Dodatek č. 5

ke Smlouvě o dílo č. j. MCBS/2018/0068545/KURJ

"Kounicova 1,3,5,7,9 - oprava obvodového pláště budovy, dvora a sklepů"

Protokol o změně díla**změnový list číslo 13**Stavba: **Kounicova 1,3,5,7,9 – oprava obvodového pláště budovy, dvora a sklepů**Objekt: **SO 02 – Kounicova 3**

DOKUMENTACE RESTAUROVÁNÍ

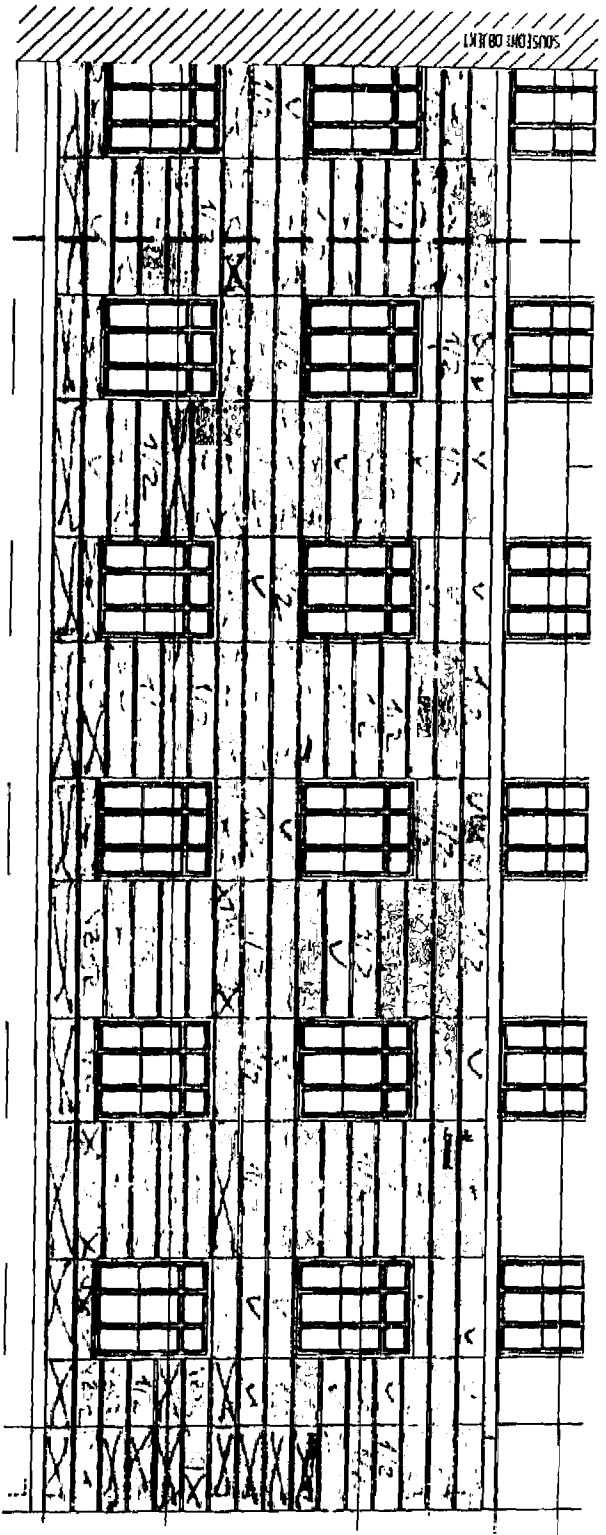
Prvky ve fasádě vytvořené ze štuky jsou dnes silně narušeny z hledisky stavu soudržnosti materiálu. Celý povrch plochy je znečištěn vrstvou usazenin prachových částic. Omítky jsou degradovány prakticky po celé ploše fasády. Způsob devastace je prakticky podobný jako u fasády vedlejší části domu, která prochází v současnosti rekonstrukčním zásahem. Jedná se o fatální ztrátu pojivých složek, kdy se vrstva malty postupně uvolňuje z podkladu. Kritický stav je téměř ve stech procent plochy. Stav bosované omítky je za hranicí životnosti, k čemuž přispěl nestandardní provedení konstrukce těchto prvků. Jednotlivé bloky byly vytvořeny jen e silné vrstvy omítky o tloušťce 6 cm, namísto obvyklé konstrukce na cihelnou vyzdívkou profilu. Bloky bosáže jsou odděleny od podkladu v rozsahu cca 90 %.

Vzhledem k aktuálnímu stavu omítky navrhuji výměnu veškerých štukových prvků. Je nezbytně nutné zvážit metodiku obnovy bosovaných polí. Pokud by byly bloky bosáže provedeny při obnově stejnou technologií, hrozí možné ohrožení v budoucnosti. Je nezbytné konzultovat způsob vytvoření replik těchto prvků se zástupci NPÚ.

Skladba stávající bosáže bude zaměřena a zdokumentována. Následně bude dožilá malta odstraněna. Povrch bude konsolidován a poté bude vytvořena replika formátu v identické technologii vzhledem k historické podobě. Tvrdá omítka bude natažena v pigmentované maltě ve schváleném barevném odstínu.
